Vorlage Federführende Dienststelle: Fachbereich Stadtentwicklung und Verkehrsanlagen Beteiligte Dienststelle/n:	Vorlage-Nr: FB 61/0447/WP17 Status: öffentlich AZ: Datum: 17.05.2016 Verfasser: FB 61/100 // Dez. III																														
Raumordnungsverfahren Gasfernleitung Zeelink I - Stellungnahme der Stadt Aachen																															
Beratungsfolge: TOP: __

Raumordnungsverfahren Gasfernleitung Zeelink I – Stellungnahme der Stadt Aachen

Raumordnungsverfahren für die Erdgasfernleitung ZEELINK I: Stellungnahme der Stadt Aachen - Entwurf

Laufende Bebauungsplanverfahren innerhalb der Zeelink-Trassenvarianten

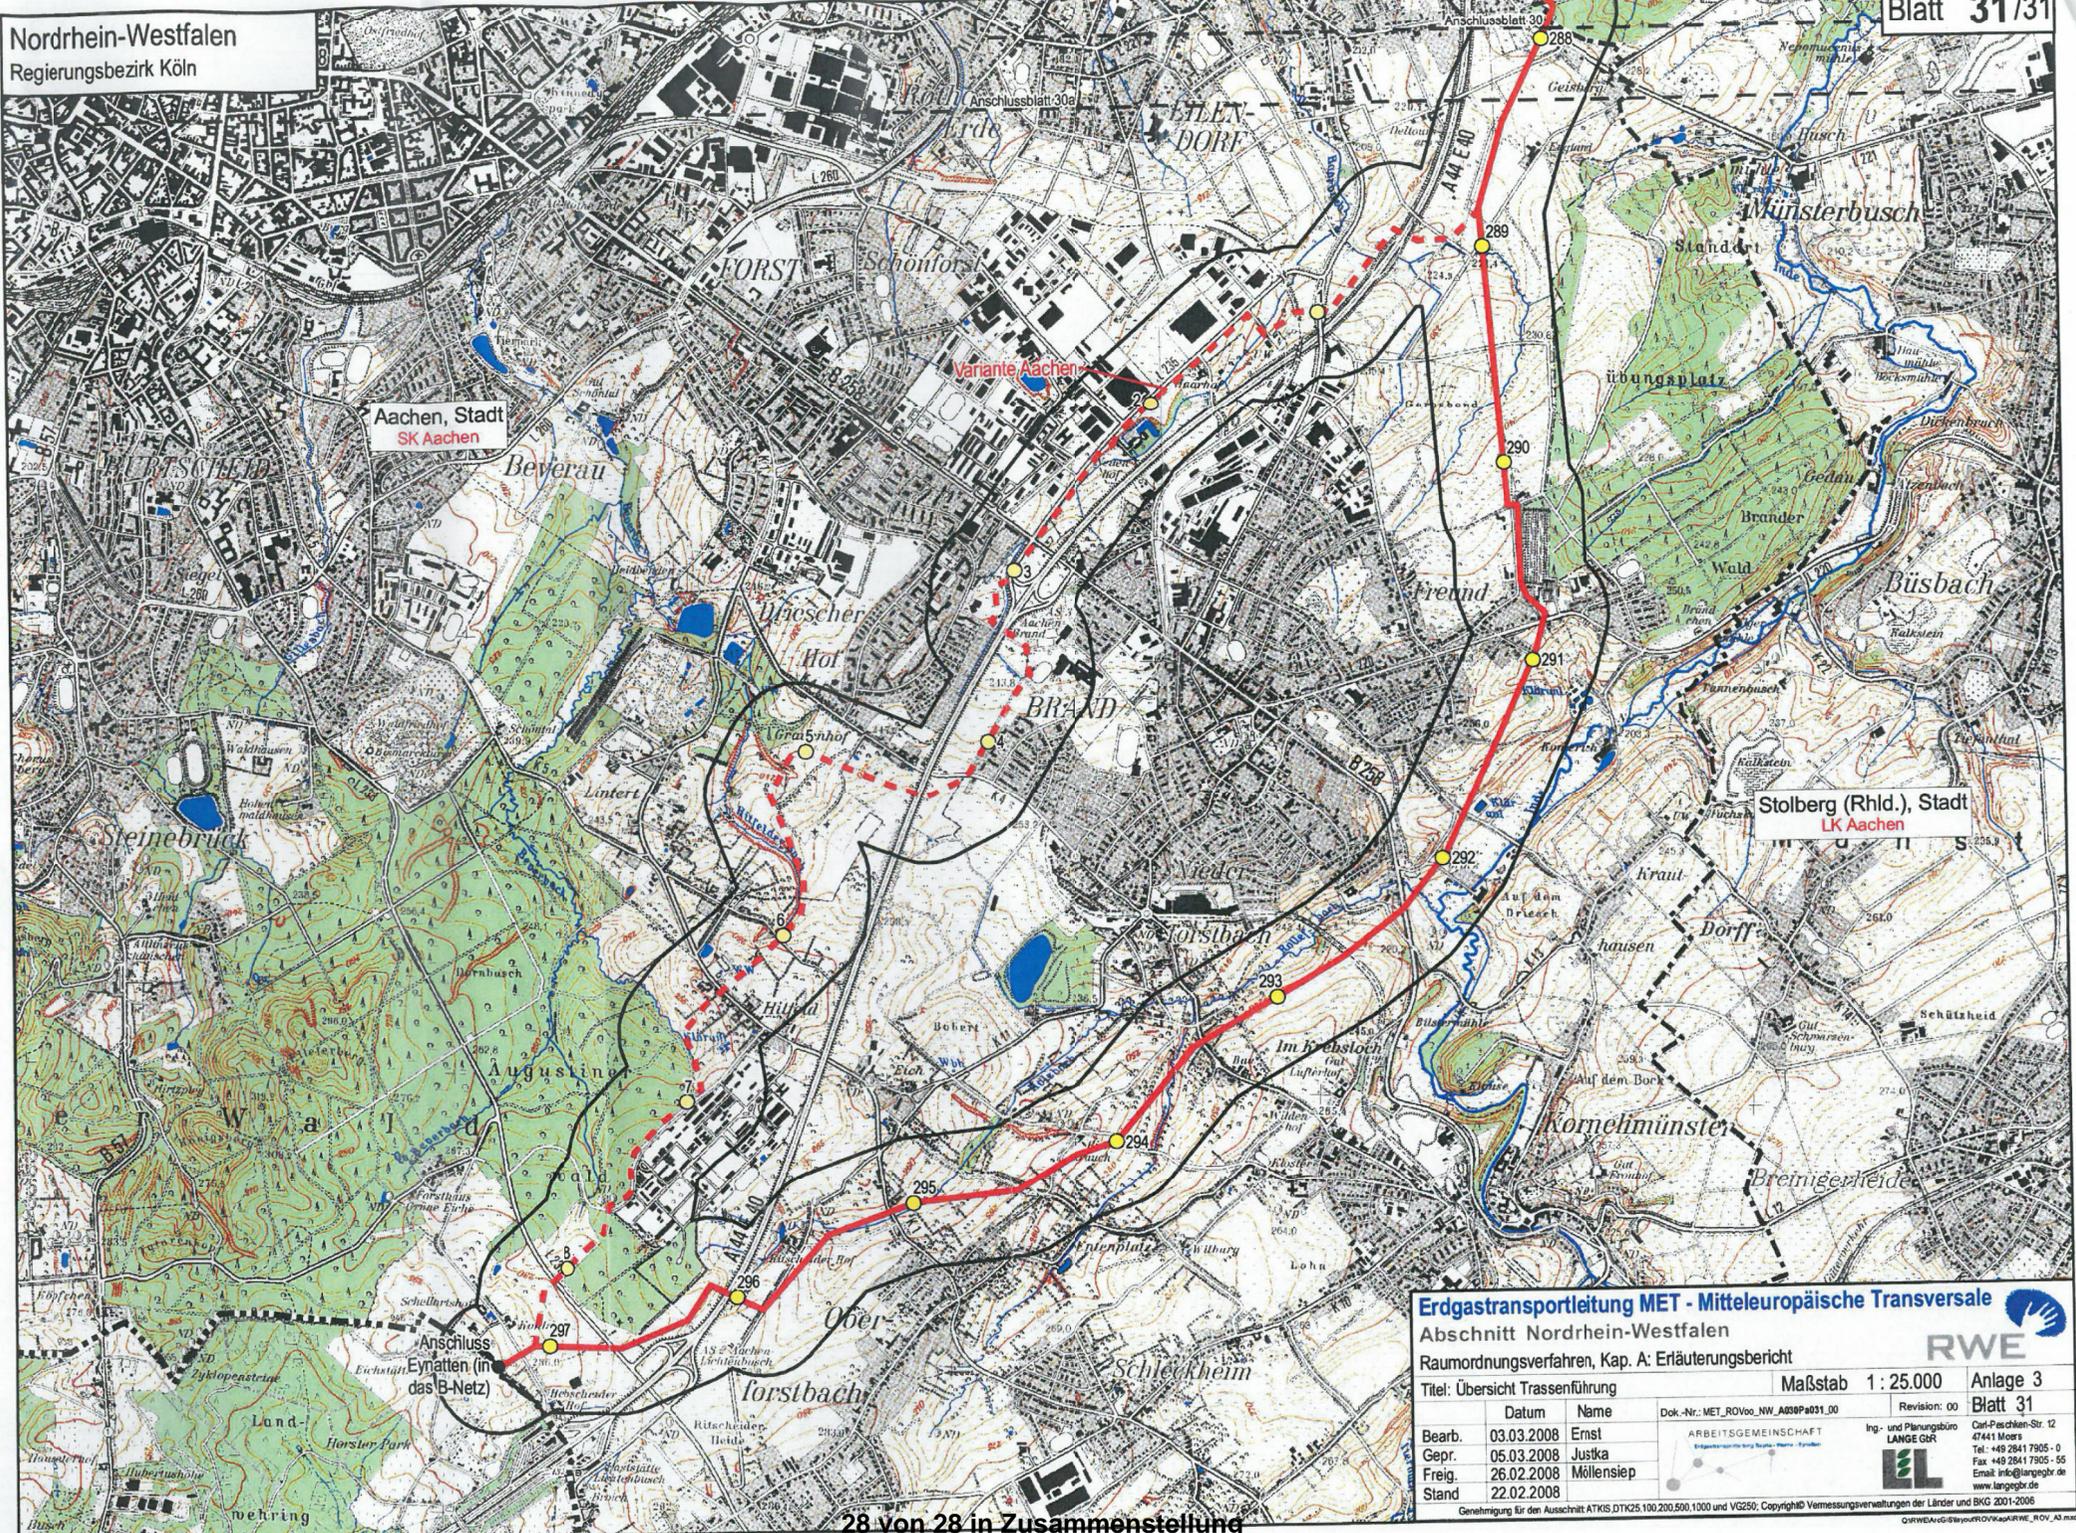
Sowohl der Vorzugskorridor, als auch die Variantenkorridore überlagern die Geltungsbereiche laufender Bebauungsplanverfahren. Um hieraus resultierende Konflikte zu vermeiden sollten die betroffenen Bebauungsplanflächen berücksichtigt werden. Eine Kartendarstellung der betroffenen Verfahren ist als Anlage 2 beigefügt.
